Рассмотрение проектов поправок к существующим  
правилам ООН, представленных GRSP**Предложение по дополнению 3 к поправкам серии 05  
к Правилам № 22 (защитные шлемы)****Представлено Рабочей группой по пассивной безопасности\***

## Дополнение 3 к поправкам серии 05 к Правилам № 22 ООН (защитные шлемы)

Схема официального утверждения типа (схема последовательности операций)

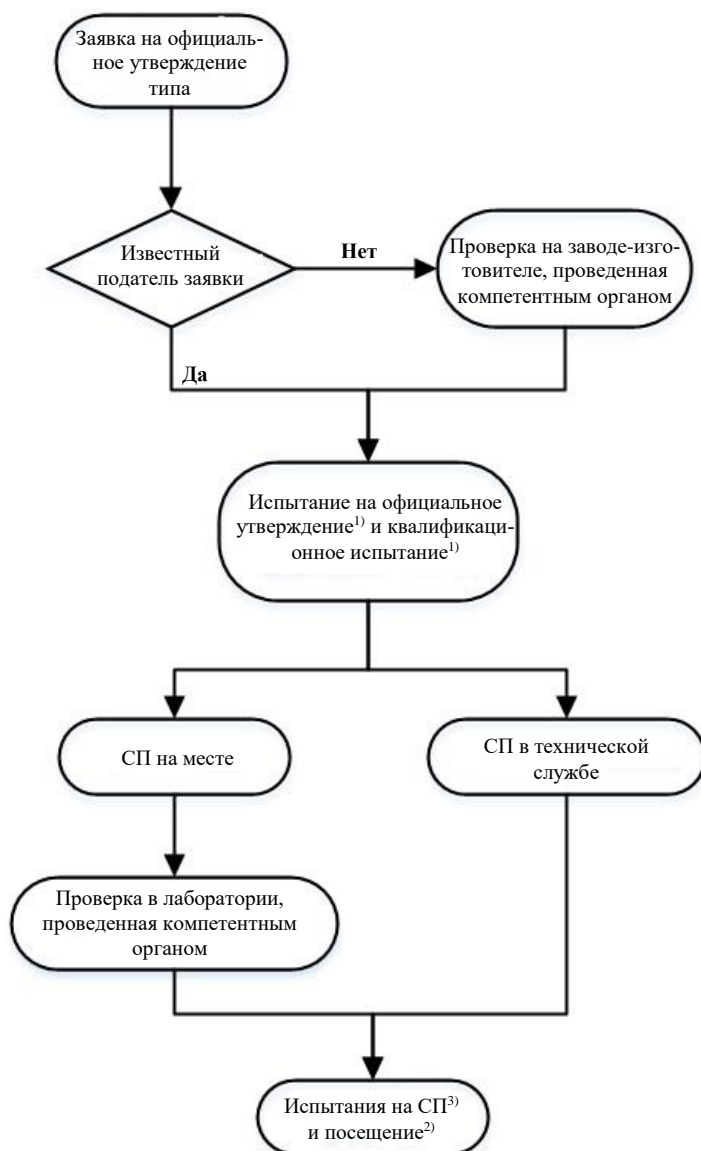
Приложение 12 изменить следующим образом:

### «Приложение 12

- 1) Должны проводиться в одной и той же технической службе или в одной и той же аккредитованной независимой лаборатории.
- 2) Посещение предприятия-изготовителя представителями компетентного органа или технической службы для проверки и произвольного отбора образцов:
  - a) при отсутствии ISO 9002\* или эквивалентного стандарта: один раз в год;
  - b) при наличии ISO 9002\* или эквивалентного стандарта: один раз каждые один–два года в зависимости от результатов проверки.
- 3) Испытания в соответствии с пунктом 10.5 и/или 10.6 на образцах изготовленной продукции, отобранных:
  - a) при отсутствии ISO 9002\* – компетентным органом или технической службой во время посещения, указанного в сноске 2 а), изготовителем в период между посещениями, указанными в сноске 2 а);
  - b) при наличии ISO 9002\* – изготовителем, причем процедура проверяется во время посещения, указанного в сноске 2 б)».
